Obręb: ZYCK POLSKI  
Jedn. ewid.: SŁUBICE  
pow.: PŁOCKI  
woj.: MAZOWIECKIE

**MAPA DO CELÓW PROJEKTOWYCH**  
Skala 1:1000

Miejscowość: Nowosiadło, Świny, Zyczek Polski, Właczmin Polski			
Nazwa rysunku: Projekt Zagospodarowania Terenu		Usługi inwestycyjne + Projektowe Piotr Szymański 09-400 Płock ul. Rembielińskiego 1/78 tel.(024) 367-59-39	
Temat:	Budowa sieci wodociągowej wraz z przyłączami w walcach Świny, Nowosiadło, Zyczek Polski, Właczmin Polski gm. Słubice		Skala: 1:1000
Branża:	Sanitarna		
Projektant:	Nazwisko i Imię mgr inż. D. Janiszewska nr upr.111/89	Podpis <i>[Signature]</i>	Nr.rys.5 Data wykonania 05.2011
Opracował:	inż. P. Szymański	<i>[Signature]</i>	
Sprawdzający:	mgr inż. A. Makowski nr upr. 28/98	<i>[Signature]</i>

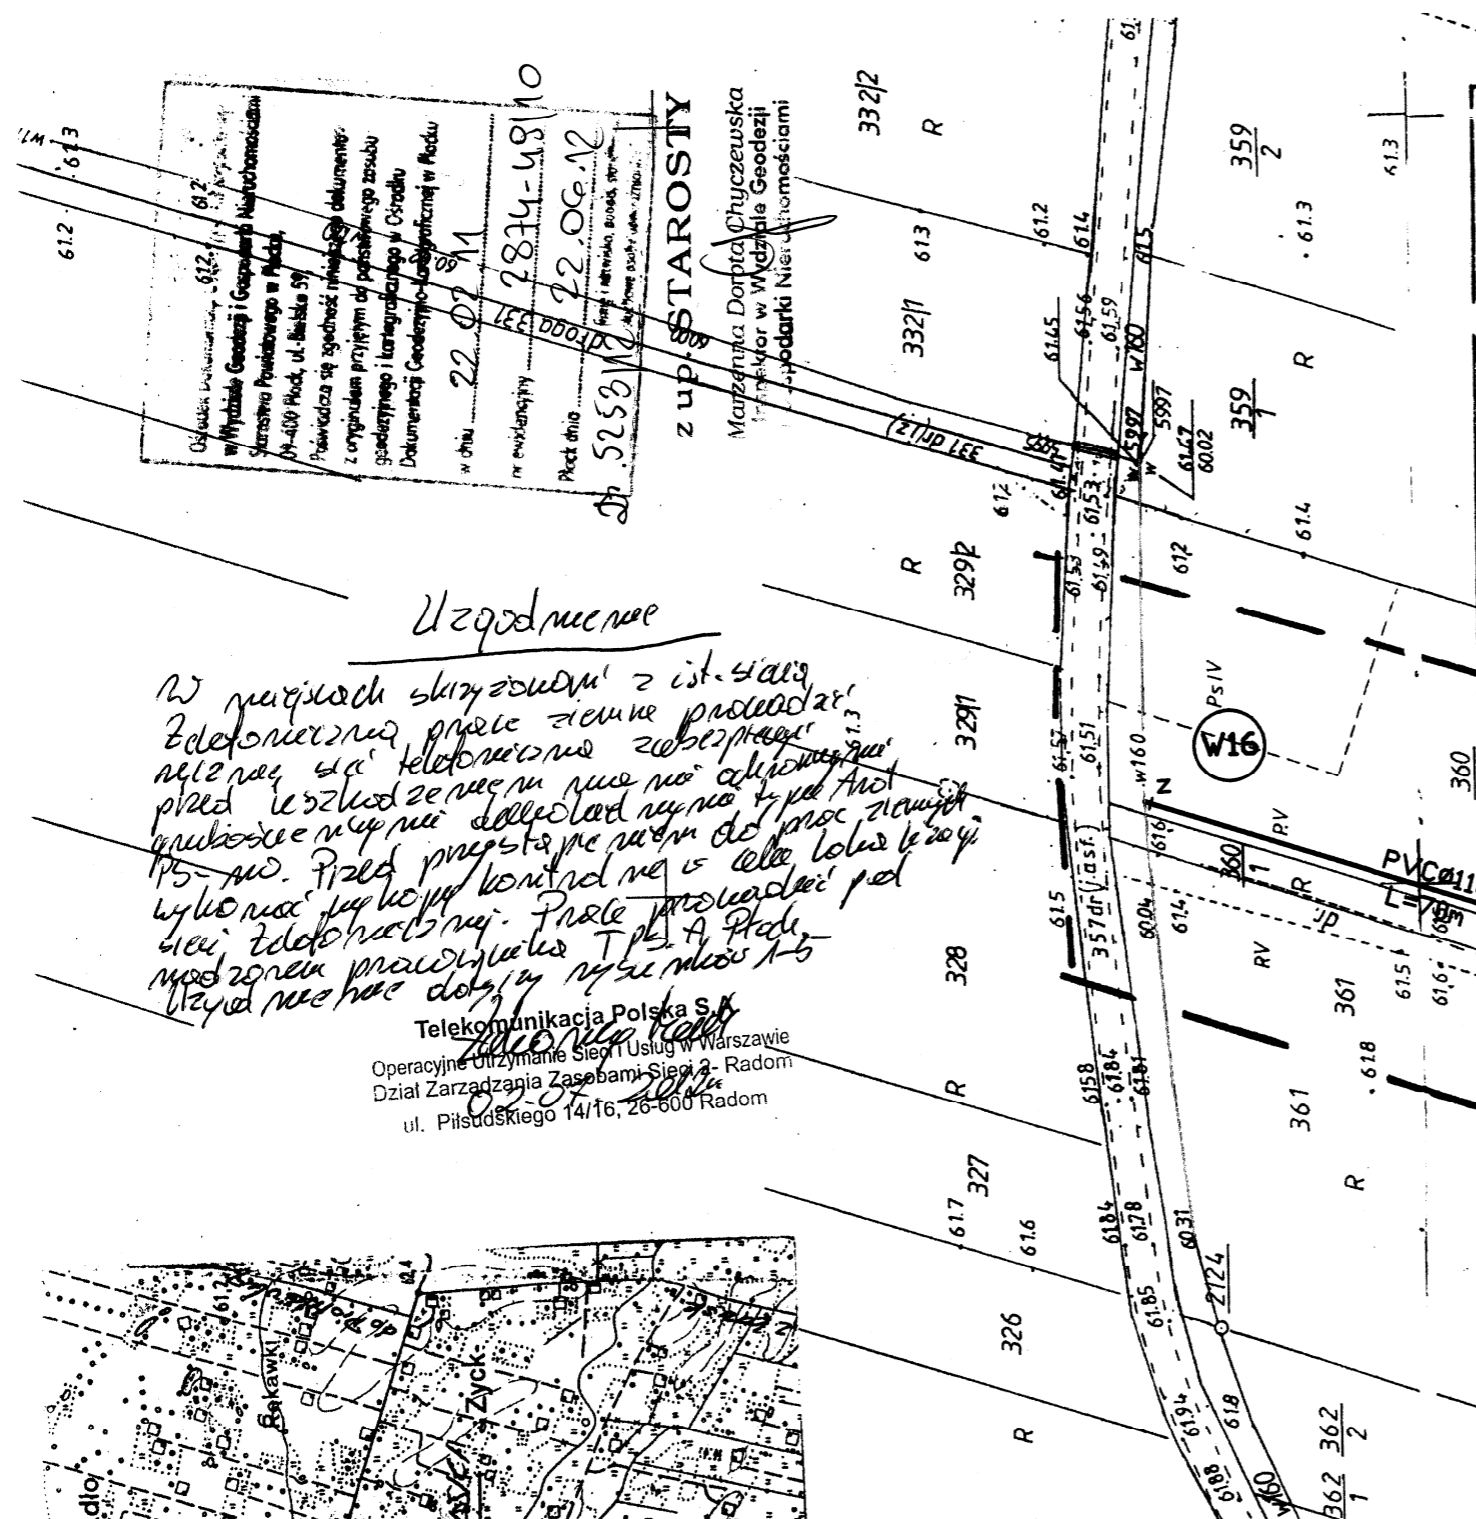
W projekcie skrzyżowaniu z ist. siecią  
zdeklarowaną przez ziemie procedurę  
rezerwy dla telekomunikacji  
przed ułożeniem rur nie należy  
wykonywać jakiegokolwiek rodzaju  
sieci zdeklarowanej. Przed ułożeniem rur  
nie należy wykonywać żadnych  
przebiegów rur. Rury należy ułożyć  
wzdłuż osi projektowanej.
